**Avis délibéré de l’Autorité environnementale
sur la liaison souterraine entre le poste
électrique de Gavrelle et le futur poste de
Lambres Envision - actualisation de l'avis
n°2022-24**

n°Ae : 2023-138

Avis délibéré n° 2023–138 adopté lors de la séance du 7 mars 2024

Figure 3: Plan de situation et tracé de DUP (en cyan) (Source: dossier)

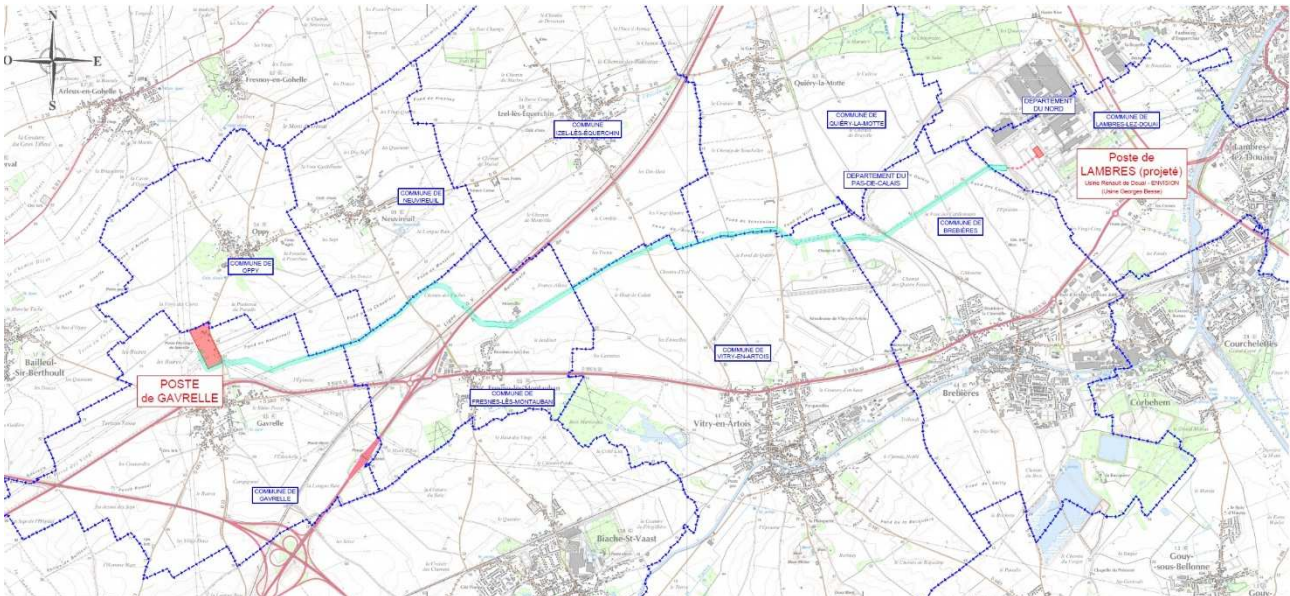
Le tracé de la liaison souterraine est fourni sur un plan de situation d'échelle 1/25 000 (figure 3). Le plan d'ensemble au 1/5 000, dont le fond de carte semble n'être qu'un agrandissement de celui au 1/25 000, précise quelques éléments supplémentaires (notamment chambres de jonction). Ces informations ne sont reprises ni dans le résumé non technique, ni clairement³ (cf. figure 2) dans l'étude d'impact ou le mémoire descriptif, support de l'objet de la demande. Elles ne sont pas visualisées sur les zones à enjeu. La zone d'étude pour le projet de liaison est décrite comme « une bande de quelques centaines de mètres de large autour du tracé ».

L'Ae recommande de cartographier le tracé de la liaison souterraine dans l'étude d'impact et le résumé non technique, et de le faire apparaître sur les cartes d'enjeu.

Figure 4: Solutions de raccordement écartées (Source:dossier)

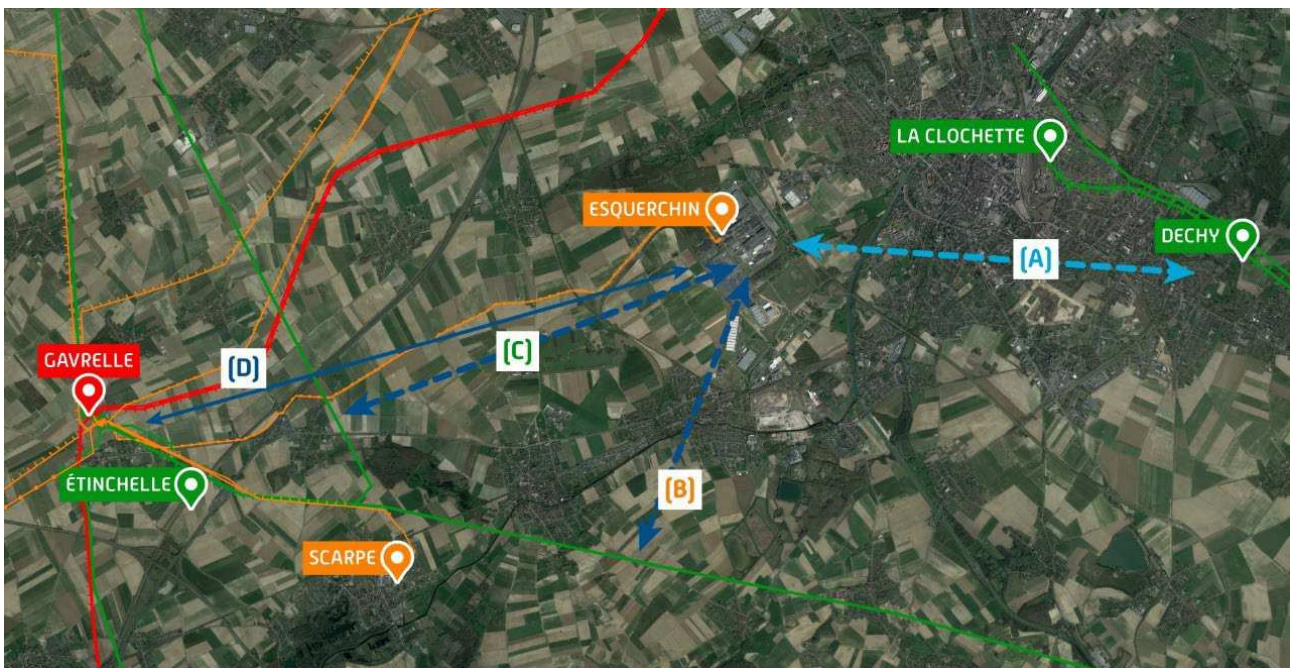
Plusieurs stratégies de raccordement envisagées sont présentées (A : raccordement depuis le poste de Dechy, B : par piquage sur la liaison Gavrelle–Dechy ou C : Gavrelle–Vendin, D : en aérien depuis

le poste de Gavrelle) et écartées pour des raisons diverses (délai, longueur, contraintes de réseau, acceptabilité, coût, sûreté, réglementation) dans le dossier, qui comme vu *supra* n'explique pas pourquoi le second raccordement de secours initialement prévu a été finalement écarté par Envision ; lors des échanges avec le rapporteur, le maître d'ouvrage a expliqué qu'elle n'était pas nécessaire car le fournisseur d'électricité et l'industriel travailleront en synergie en termes de maintenance. Cette décision d'Envision est mentionnée dans l'étude d'impact comme dans le mémoire descriptif d'octobre 2023 qui, bien que postérieur à la décision, fait encore mention d'une alimentation de secours. Selon le maître d'ouvrage, l'absence d'une alimentation de secours ne pose pas de problème en cas d'incident, les dispositifs de secours étant alimentés par groupes électrogènes.

L'Ae recommande de préciser les causes et conséquences notamment sur l'environnement de l'abandon de la liaison électrique de secours, et le cas échéant les mesures associées.
